# VÄGSÄKERHET

## TRAFIKSÄKERHETSGRANSKNINGARS EFFEKT

Uppdragsnamn	Vägsäkerhet
Uppdragsnummer	10343052
Författare	Karin Hassner, Elin Delvéus
Datum	2022-12-16
Ändringsdatum	
Granskad av	
Godkänd av

**Transportstyrelsen**

Figur 2 Svårt att förstå korsningen mellan ramper och väg 3063.

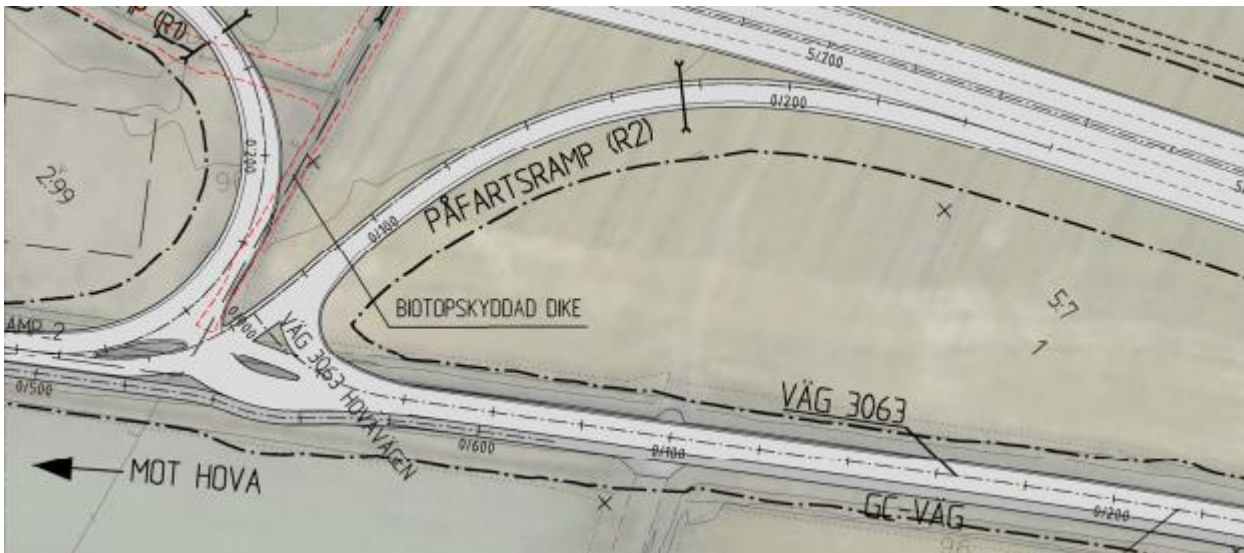
Trafiksäkerhetsgranskaren tar upp att det är svårt att förstå korsningsutformningen mellan ramper från motorvägen och väg 3063 och att det innebär en osäkerhet. Trafikverket svarar att korsningsutformningen har ändrats till cirkulation i enlighet med förslag från granskaren, se Figur 2.

Figur 3 Korsning där vägräcket placerats felaktigt i bygghandlingen.

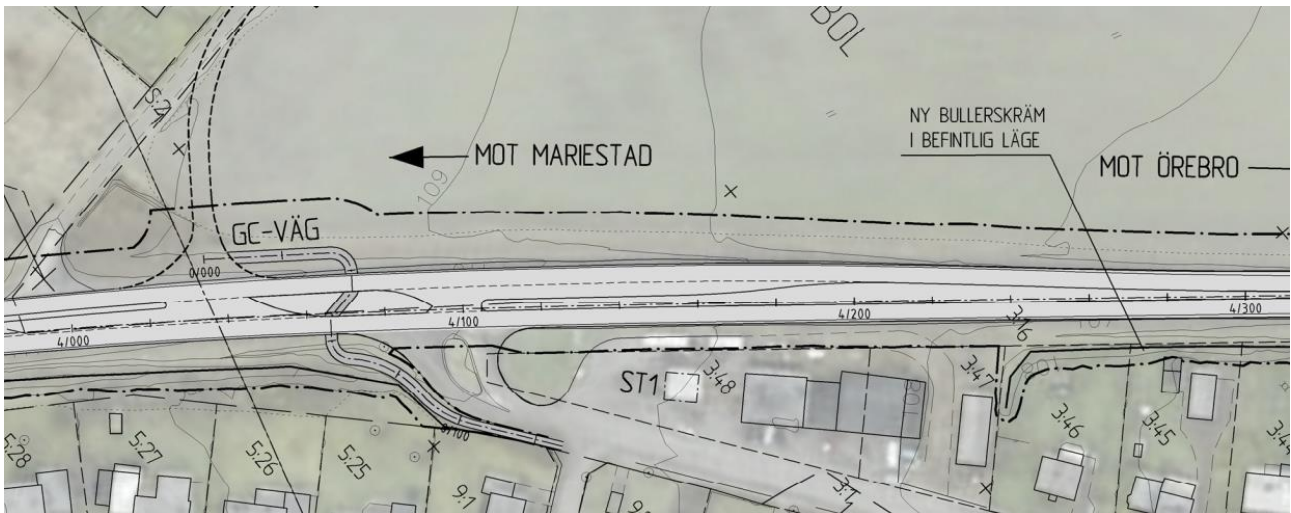
Inför korsning med Mariestadsvägen, sektion 4/100 – 4/200, är det en anmärkning på att räcket följer mittlinjen vilket, speciellt vid dåliga siktförhållanden eller mörker, kan förleda bilförare som ska rakt fram att köra in i vänstersvängsfältet. Granskarens förslag är att placera räcket parallellt med körfältet för att ge bättre ledning till trafikanterna. Enligt svar från entreprenörens konsult skall detta justeras (men inte helt enligt granskarens önskemål).

Figur 4 Påfart och hopvävning av körfält med 250 meters avstånd upplevde granskaren som för kort vid platsbesöket.

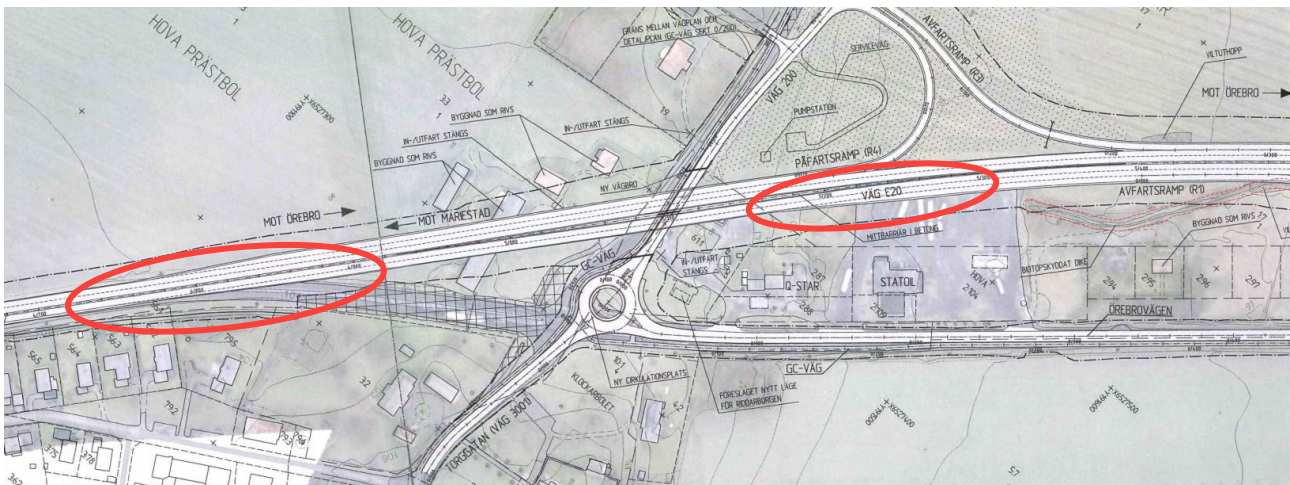
I södergående riktning efter trafikplats Hova finns en granskningssynpunkt gällande att påsvängsfältet inte är avslutat innan avsmalningen till två körfält sker. Den komplexa, och oväntade, utformningen beskrivs som en risk även om utformningen inte strider mot VGU vad avser övergångssträckans längd, vägvisning etc. Granskaren menar att en bättre utformning hade varit om påfartsrampen hade avslutats tidigare. Enligt bemötande är det inte möjligt eftersom rampen då hade blivit för kort.

Avfart till Linderöd, figur från trafiksäkerhetsgranskningen

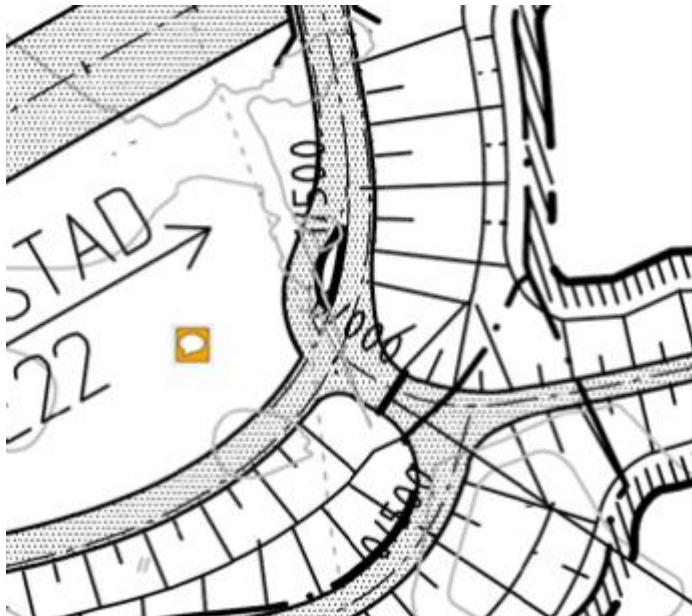
Felet gällde avfarten in i Linderöd/Liarum för kollektivtrafik, även tillåten för övrig trafik, som bedöms ge risk för hög hastighet in i tätorten pga minimal vinkel. Även risk för fel körriktning inifrån Linderöd och risk för felbeteende som kan få allvarliga konsekvenser. Utformningen medför komplicerad skyltning för att minimera risken och avfarten bör tas bort och befintlig trafikplats nyttjas. Trafikverket bemötte synpunkten med att avfarten in mot Linderöd gäller under en begränsad tid fram till att objekt E22, Sätaröd - Vä är utbyggd, enligt överenskommelse med Skånetrafiken. De påpekade även att det är viktigt att markera med skyltning och spärrfält så att trafik från Linderöd inte fortsätter österut på E22 i fel körriktning.

Trafikplats Nöbbelöv, illustrationskarta vägplan

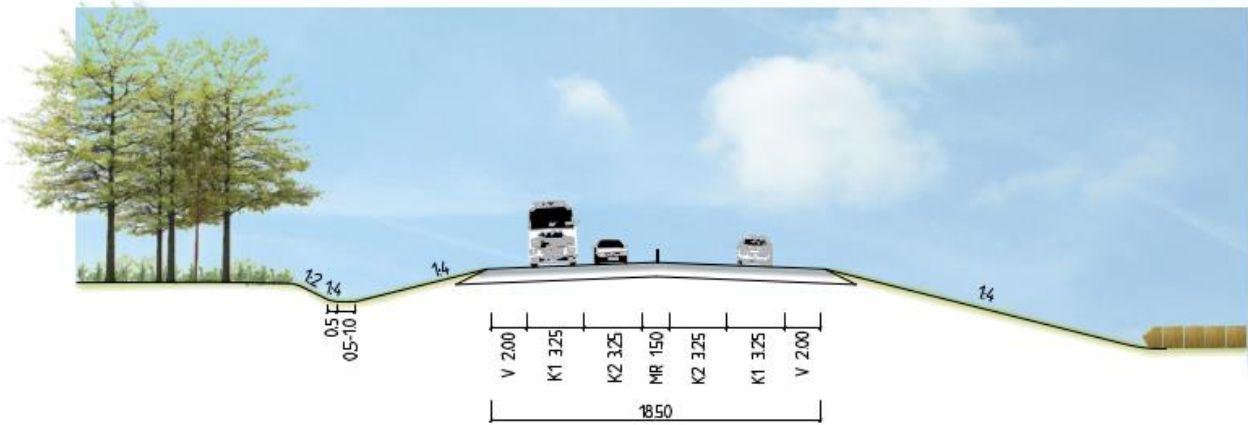
Två anmärkningar gällde radien i påfartsrampen på norra sidan i trafikplats Nöbbelöv som är 37 m och radien i avfartsrampen på södra sidan som är 70 m, vilket gör att fordon måste hålla lägre hastighet än referenshastigheten 70 km/timme. Detta innebär även ett avsteg från VGU, vilket nämns i planbeskrivningen. I Trafikverkets bemötande står att VR 70 inte kan anses vara dimensionerande hastighet i trafikplatsen. Trafikanten ska anpassa sin hastighet till rådande geometri i enlighet med väglagen. Konsulten har noterat att hastighetsprofiler tagits fram och är avstämda med Trafikverket: Avfartsramp till befintlig E22 är okey men påfartsramp mot ny E22 ska förlängas ca 100 m.

I Trafikverkets bemötande står att det är okey med 60 km/h i en sådan situation. Stoppsikt uppfylls på sträckan så hinder kan upptäckas i god tid. Två motorfordon kan passera i högre hastighet så länge inte ett av dem är lastbil eller motsvarande. Totalt sett anses att trafiksäkerheten är god.
